**Oggetto:** Project Review del Piano di Sviluppo Aeroportuale al 2035 dell'aeroporto "Amerigo Vespucci" di Firenze – Osservazioni nella fase di consultazione VAS e procedimento di VIA, così come previsto per il procedimento di VIA integrata dalla VAS ai sensi dell'art.6 comma 3-ter del D.Lgs. 152/2006

**Codice procedura (ID\_VIP):** 9900

### OSSERVAZIONI

Estratto dell'elaborato  
0067\_FLR-MPL-SAI-VAR1-006-GE-PL\_Plan\_SP

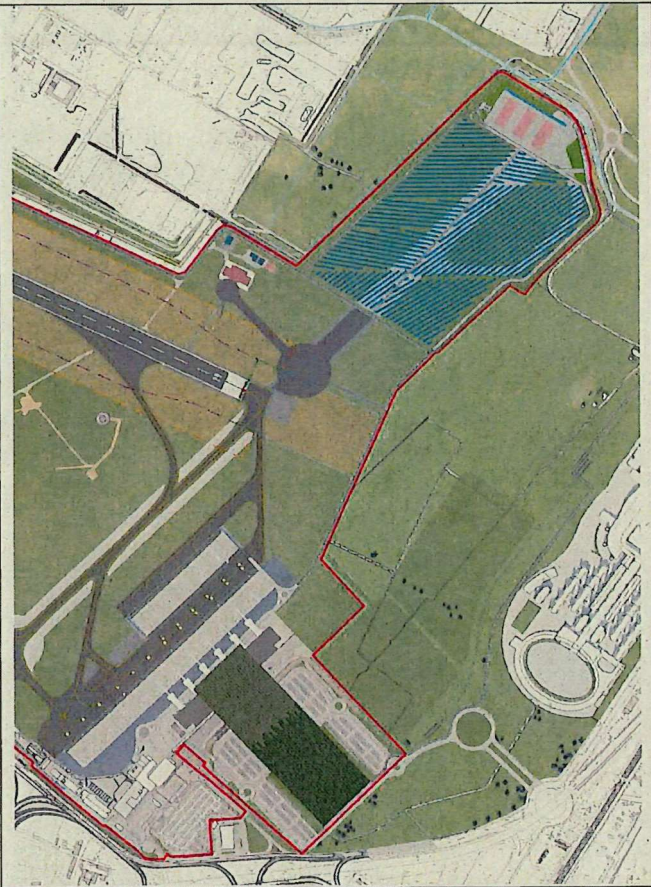
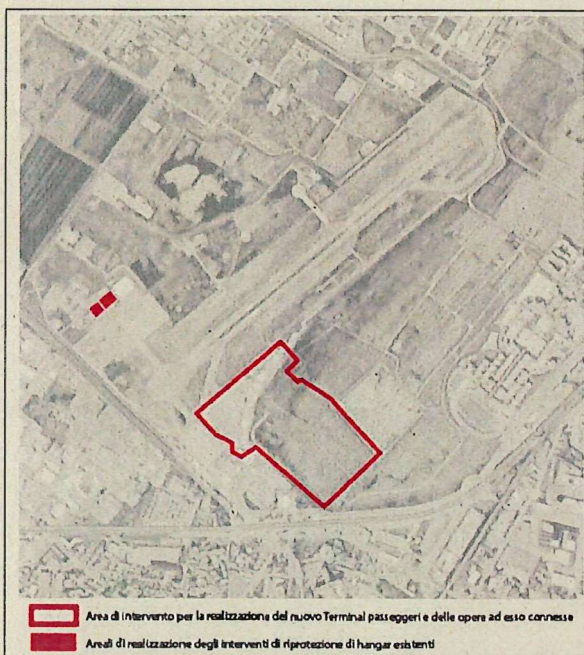
- Perimetro dell'area d'intervento. A titolo di esempio si riportano due elaborati planimetrici.

Si chiede pertanto una revisione degli elaborati che chiarisca con esattezza l'ambito di intervento che interessa il PUE Castello, dato che, a seconda degli elaborati presi in considerazione, viene interessata un'area che oscilla fra i 25,5 ha e 23,8 ha, diversamente da quanto riportato nell'elaborato 1013\_FLR-MPL-PSA-TRM1-003-GE-RT\_Rel\_Inq\_Urbanistico, p. 22:

Estratto dell'elaborato (p. 4)  
1013\_FLR-MPL-PSA-TRM1-003-GE-  
RT\_Rel\_Inq\_Urbanistico

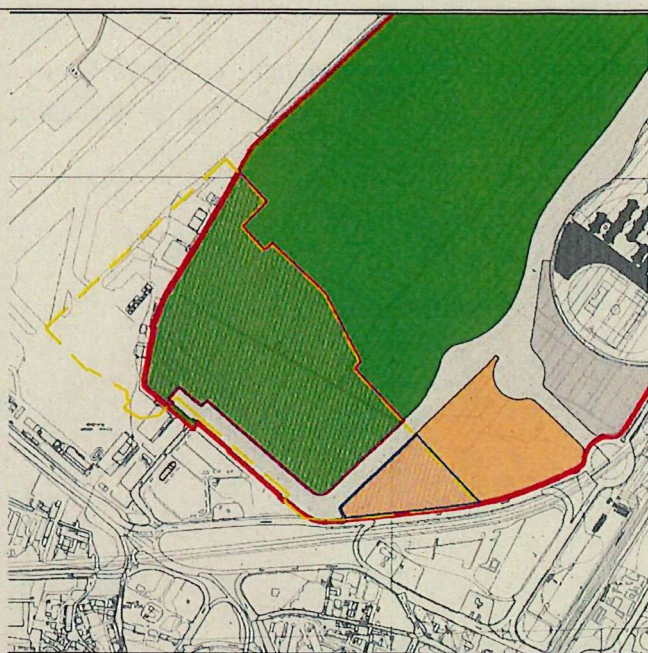
- Aree occupate dal nuovo terminal passeggeri. Ad es. nei vari elaborati del terminal si riporta una delimitazione che differisce lungo il limite nord-est e sud-est fra loro e con le planimetrie generali del masterplan.

Estratto dell'elaborato 1029\_FLR-MPL-PSA-TRM2-006-PN-PL\_Plan\_Gen\_Espropri

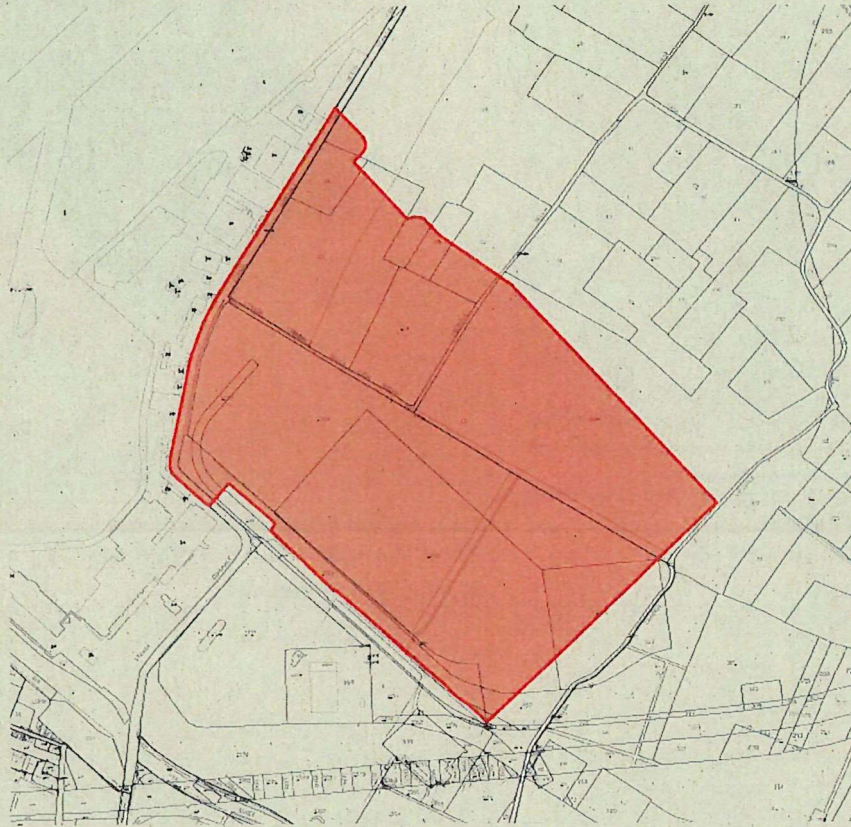
Nell'elaborato 1029\_FLR-MPL-PSA-TRM2-006-PN-PL\_Plan\_Gen\_Espropri si evidenzia una superficie oggetto di esproprio all'interno del PUE Castello che non corrisponde al limite planimetrico indicato sugli elaborati generali, mentre le aree soggette a servitù temporanea e permanente non sono indicate. Inoltre non viene chiarito se sono soggette ad esproprio/servitù le aree oggetto di sistemazione idraulica, le aree occupate dalle vasche di laminazione di progetto e le aree oggetto di ridisegno della viabilità sia a sud verso il viale XI Agosto, che a Nord verso via del Termine.

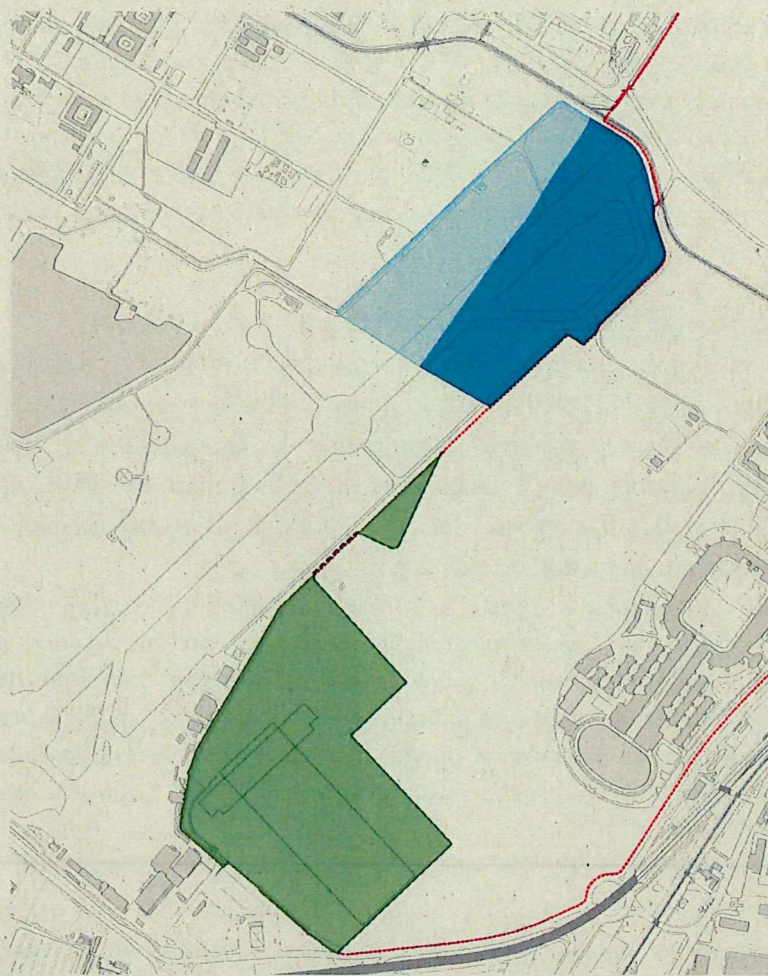
Il progetto del masterplan aeroportuale 2035 prevede il cambio di destinazione d'uso per alcune aree del PUE Castello di estensione pari a circa 24ha, per la realizzazione del nuovo Terminal passeggeri. Tali aree presentano attualmente la destinazione a Parco Urbano complementare al Parco Agricolo della Piana, come disciplinato dal PIT/PPR, di estensione pari a circa 80 ha. Poiché la "Disciplina del PIT" prevede il mantenimento degli 80ha all'interno del PUE Castello, come riportato nell'art. 38 quater c.5:

Si osserva pertanto che le opere non strettamente pertinenti lo scalo aeroportuale, relative al polo della logistica e al parco fotovoltaico da realizzare in sostituzione del tratto nord-est della attuale pista, potrebbero essere impiegate a compensare la porzione di parco sottratta al PUE Castello, limitando le conseguenze indirette di inedificabilità della maggior parte delle aree del PUE Castello. Si evidenzia che l'area destinata al parco fotovoltaico e al polo logistico ricade per circa 13ha nel Comune di Firenze e per circa 8.8ha nel Comune di Sesto Fiorentino e che tali aree - una volta destinate a Parco - garantirebbero la continuità tra il Parco agricolo della Piana e le aree destinate a parco e verde pubblico all'interno del PUE, come prescritto nella citata disciplina del PIT, continuità che, allo stato delle previsioni attuali, risulta invece fortemente ostacolata.

Nello schema si evidenzia in verde l'area del masterplan 2035 ricavata dalla planimetria generale di progetto interferente con il Parco del PUE di Castello, in blu la porzione dell'area del parco fotovoltaico e polo logistico ricadente nel Comune di Firenze, in azzurro la porzione ricadente nel Comune di Sesto Fiorentino.

**sub 2)** al fine di limitare l'inedificabilità di una porzione prevalente del PUE di Castello, deve essere prevista la compensazione delle superfici a Parco destinate al nuovo Terminal passeggeri con equivalenti aree collocate all'interno del perimetro dell'area aeroportuale, ma esterne al PUE di Castello, da disciplinare in sede di approvazione del progetto definitivo del masterplan 2035, con conseguente variante del PIT, con la contestuale modifica all'art. 38quater della "Disciplina del PIT" di cui si propone la seguente formulazione (testo modificato evidenziato con sottolineatura):

In rosa la porzione di U.I. 2 del PUE Castello ricadente in zona di tutela C.

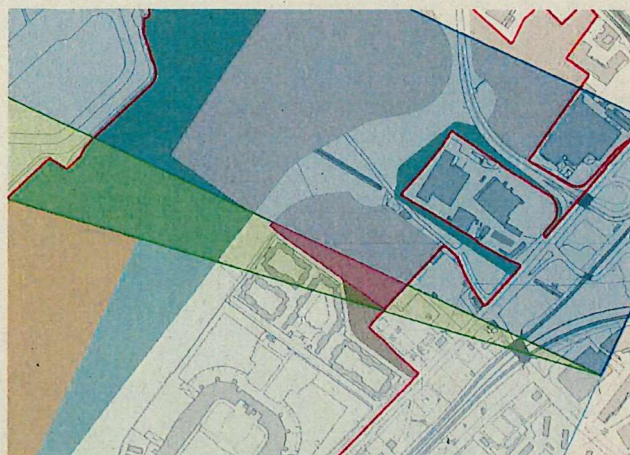
La sovrapposizione del piano di rischio aeroportuale di progetto riportato nell'elaborato 0471\_FLR-MPL-PSA-RWY4-058-AE-PL\_Piani\_Rischio\_RWY\_2200m\_ con le previsioni del PUE Castello evidenziano che parte dell'Unità di Intervento n. 2 (circa 1ha su 3.79ha complessivi), con destinazione residenziale privata (42.000mq di SE), residenziale pubblica (5.544mq di SE) e commerciale (3.000mq di SE), per complessivi 50.544mq di SE, ricade in area di tutela C.

Pur non essendo esclusa la funzione residenziale, viene preclusa l'edilizia intensiva. Si evidenzia tuttavia che il lotto previsto nel PUE Castello, comprensivo di tutta la viabilità di accesso ed interna, presenta un'estensione limitata rispetto alla potenzialità edificatoria, considerando anche le fasce di rispetto della viabilità principale di attraversamento, dei canali e corsi d'acqua, degli elettrodotti, ecc.

Si osserva pertanto che la porzione di superficie ricadente in area di tutela C potrebbe determinare una significativa limitazione all'edificabilità del lotto.

**sub 4)** la porzione di superficie ricadente in area di tutela C potrebbe determinare una significativa limitazione all'edificabilità del lotto, di cui si chiede che venga prevista la compensazione in altre aree del PUE;

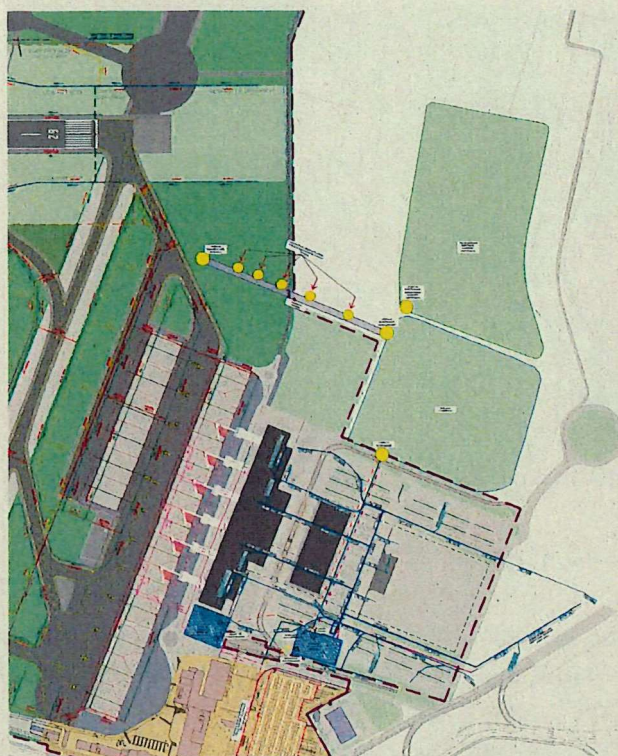
Si rileva l'utilizzo della vasca di laminazione già realizzata a servizio della Caserma Marescialli dei Carabinieri, per la compensazione idraulica del nuovo Terminal passeggeri e la realizzazione di una nuova vasca di laminazione più a nord, sempre in area PUE Castello, a compensazione della Caserma stessa, come riportato nell'elaborato 0488\_FLR-MPL-PSA-GEN3-020-IR-PL\_Rete\_Smal\_Acq\_Met.

Si deve però sottolineare che il piano campagna dell'area PUE Castello è digradante da Nord verso Sud e che la quota della falda acquifera è molto superficiale, per cui si evidenziano le difficoltà di realizzazione della vasca di laminazione sostitutiva per la Caserma. Inoltre l'Unità d'Intervento n.5 del PUE Castello 2018, comprensiva di 10.000mq di turistico-ricettivo e 20.000mq di commerciale, per la medesima ragione non avrebbe la disponibilità di aree scoperte da destinare alla compensazione idraulica.

Si richiede pertanto di dimostrare la fattibilità idraulica che tenga in considerazione, al tempo stesso, del nuovo Terminal passeggeri, delle volumetrie già presenti nel PUE Castello (Caserma Marescialli dei Carabinieri) e di quelle oggetto di futura realizzazione nella U.I. 5 del PUE Castello.

**sub 5)** di dimostrare la fattibilità degli interventi di compensazione idraulica che tenga in considerazione, al tempo stesso, del nuovo Terminal passeggeri, delle volumetrie già presenti nel PUE Castello (Caserma Marescialli dei Carabinieri) e di quelle oggetto di futura realizzazione nella U.I. 5 del PUE Castello;

Estratto dell'elaborato  
1033\_FLR-MPL-PSA-TRM3-002-AR-PL\_Plan\_Gen\_SDP  
Vasche di laminazione e viabilità in area PUE Castello, a  
servizio del nuovo Terminal passeggeri

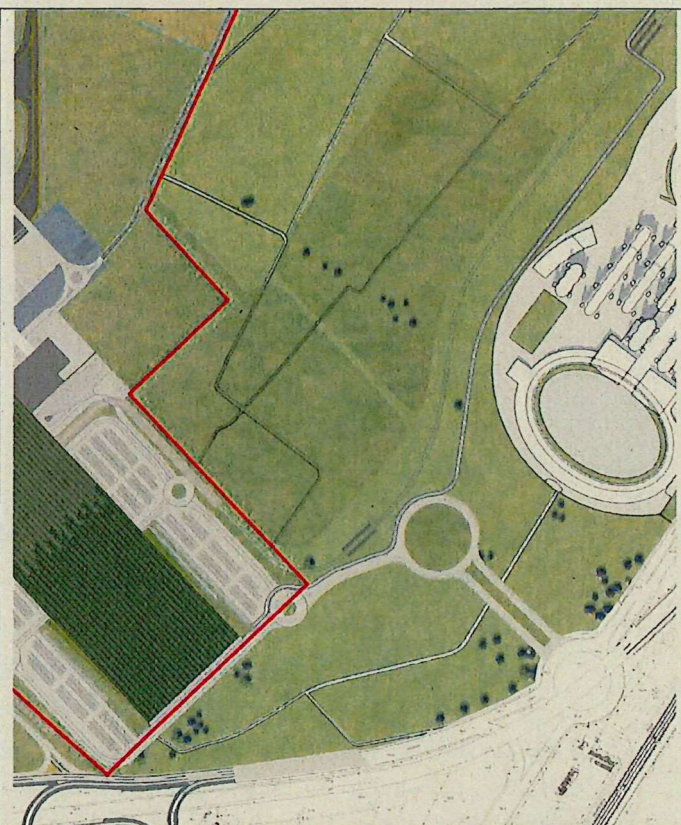
Negli elaborati vengono riportate varie opere esterne al perimetro d'intervento e ricadenti nell'ambito del PUE Castello:

- due vasche di compensazione idraulica, delle quali una (esistente) a servizio del nuovo Terminal, e l'altra (di progetto) in sostituzione dell'esistente a servizio della Caserma Marescialli dei Carabinieri;
- varie opere idrauliche correlate alle suddette vasche di compensazione;
- una rotatoria di progetto in corrispondenza di via delle Due Case e varie sistemazioni stradali ad essa correlate, a servizio del nuovo polo logistico previsto in corrispondenza della attuale pista aeroportuale;
- una rotatoria principale ed un asse viario a servizio del nuovo Terminal passeggeri, con tracciato rispondente alle previsioni del PUE, oltre ad una rotatoria secondaria ed un ulteriore asse viario per lo smistamento del traffico in accesso e uscita dal nuovo Terminal.

Si richiede di specificare le modalità e la cronologia di attuazione di tutte le opere ricadenti nel PUE Castello, in considerazione del fatto che non vengono identificate come aree oggetto di esproprio, pur modificando l'assetto attuale e le previsioni urbanistiche dell'area. Viene inoltre richiesto di dimostrare la compatibilità del nuovo assetto viario a servizio del terminal con l'incremento di carico urbanistico previsto nell'U.I. 5 del PUE Castello e del nuovo assetto viario a servizio del polo logistico con il Parco Urbano in cui tale opera ricade, senza interferire sull'estensione di 80ha definita nel PIT.

**sub 6)** di specificare le modalità e la cronologia di attuazione di tutte le opere ricadenti nel PUE Castello, in considerazione del fatto che non vengono identificate come aree oggetto di esproprio, pur modificando l'assetto attuale e le previsioni urbanistiche dell'area. Viene inoltre richiesto di dimostrare la compatibilità del nuovo assetto viario a servizio del terminal con l'incremento di carico urbanistico previsto nell'U.I. 5 del PUE Castello e del nuovo assetto viario a servizio del polo logistico con il Parco Urbano in cui tale opera ricade;

Zonizzazione acustica pista attuale

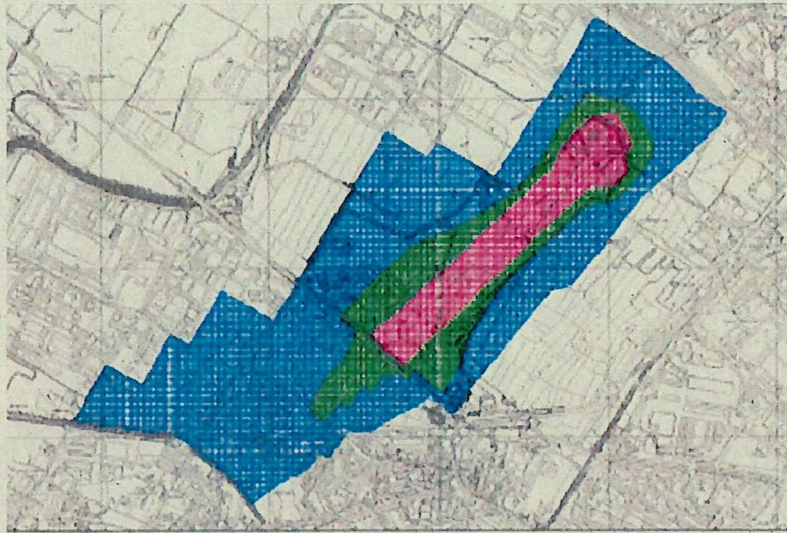
A p. 74 dell'elaborato 0427\_FLR-MPL-PSA-GEN1-004-AM-RT\_Analisi\_Asp\_AMb viene riportata la zonizzazione acustica della pista attuale, con le aree del PUE Castello più prossime al confine con l'area aeroportuale interessate prevalentemente dalla zona A (l'indice LVA non può superare il valore di 65 dB(A)), in cui non sono previste limitazioni.

La zonizzazione acustica dell'intorno aeroportuale dovrà ovviamente essere aggiornata in relazione alla riconfigurazione della pista di volo che prevede la realizzazione di una nuova pista ed il conseguente interessamento di porzioni di territorio completamente diverse rispetto all'attuale.

Simulazione acustica pista 2035

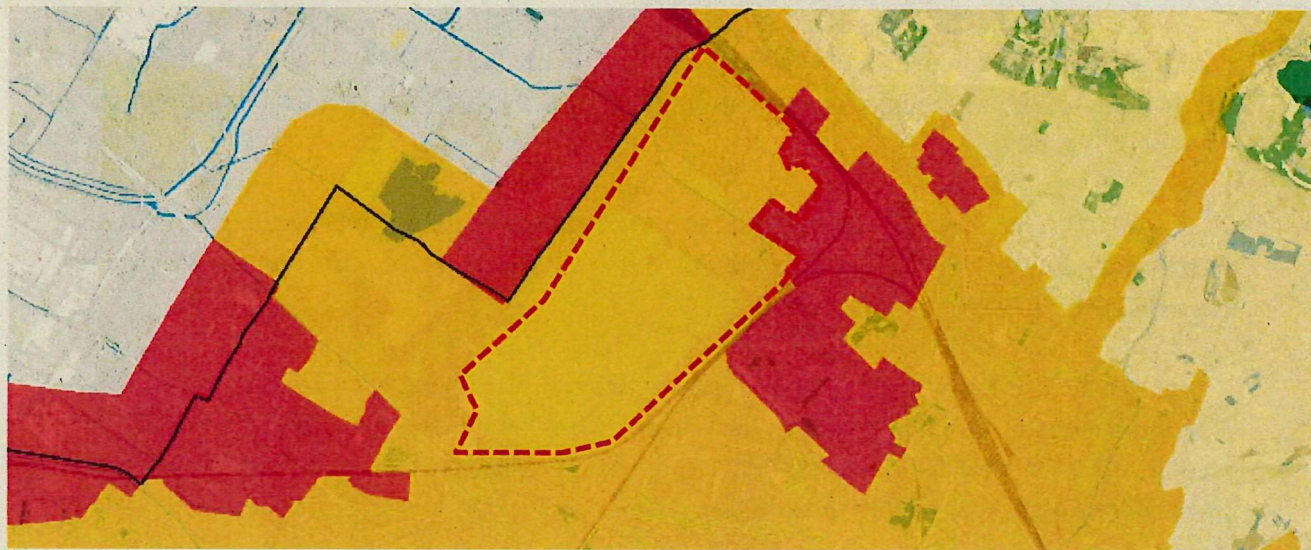
A p. 90 del medesimo elaborato sono riportati i risultati della valutazione di impatto acustico.

Si rileva che le simulazioni non evidenziano criticità in relazione al PUE Castello, ma si chiede di effettuare valutazioni tecnico-specialistiche specifiche che dimostrino l'assenza di limitazioni all'edificabilità del PUE di Castello in rapporto all'attuale classificazione del Piano

di Classificazione Acustica Comunale vigente, in cui l'area del PUE Castello è identificata come Classe IV con limiti di 65-55 dBA.

**sub 7)** di effettuare valutazioni tecnico-specialistiche specifiche che dimostrino l'assenza di limitazioni all'edificabilità del PUE di Castello in rapporto all'attuale classificazione del Piano di Classificazione Acustica Comunale vigente, in cui l'area del PUE Castello è identificata come Classe IV con limiti di 65-55 dBA.
